**RESOLUCIÓN No. 1122**  
**7 de julio de 2020**

**POR CUAL SE OTORGA UN PERMISO DE OCUPACION DE CAUCES PLAYAS Y LECHOS**

Mediante Auto No. 00001 del 10 de marzo de 2020 se dio inicio al trámite de permiso de ocupación de cauces para el proyecto **CONSTRUCCIÓN NUEVO PUENTE VEHICULAR SOBRE LA QUEBRADA PIEDRAS NEGRAS MUNICIPIO DE SALADOBLANCO CARRETERA CABAÑA MORELIA**.

-1. Localización de las secciones transversales del cauce.

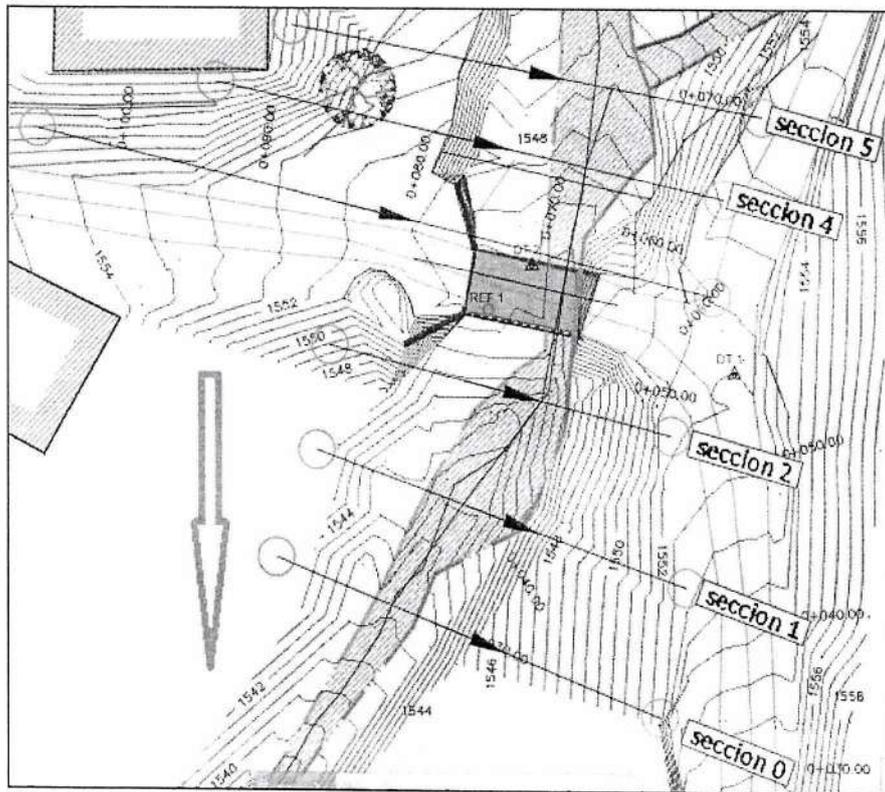
Según el análisis presentado, las cotas máximas de inundación corresponden a 1548.21 m para  $TR= 100$  años y 1548.14 m para  $TR= 50$  años. Siendo la cota mínima de la estructura la base de la viga del puente equivalente a 1550 m, dejando una altura libre de 1.79 m y 1.86 m respectivamente.

No obstante, se evidencia que los niveles mencionados corresponden a la sección 4 del perfil, la cual se proyecta en un punto aguas arriba del puente, donde la topografía muestra una sección transversal del cauce de 14.40 metros de ancho a una cota de 1550 m. Por su parte, sobre el eje del puente, la sección transversal de la quebrada sufre un estrangulamiento que llega a los 7.95 m de ancho en idéntica cota.

La modelación hidráulica llevada a cabo mediante software HEC-RAS, no considera la sección del eje del puente al momento de la determinación de las cotas de inundación, escenario ineludible considerando que el ancho del cauce presenta una reducción del 55% en este punto tomando como referencia la cota 1550. Este estrangulamiento de la fuente hídrica obliga necesariamente al incremento del nivel del agua para compensar la alteración en la geometría, situación que podría eventualmente resultar en contacto de la superficie del agua con la estructura del puente o incluso generar un flujo sobre la capa de rodadura del mismo, configurándose un escenario de riesgo.

Para evitar esta condición, es necesaria la ampliación de la sección del cauce en el eje del puente, de tal forma que se alcance una geometría similar o equivalente a las modeladas, y para las cuales se tiene certeza de los niveles que va a alcanzar la quebrada con pendiente similar a la que presenta bajo el puente, esto es, secciones 2 o 4.

- Ampliar la sección transversal del cauce de la quebrada Piedras Negras, perpendicular al eje del puente desde K0+050 hasta K0+060, garantizando un área suficiente para que el nivel del agua conserve una diferencia, con respecto a la parte más inferior de la estructura, de al menos 1.50 m en el evento de un caudal máximo con periodo de retorno de 50 años.
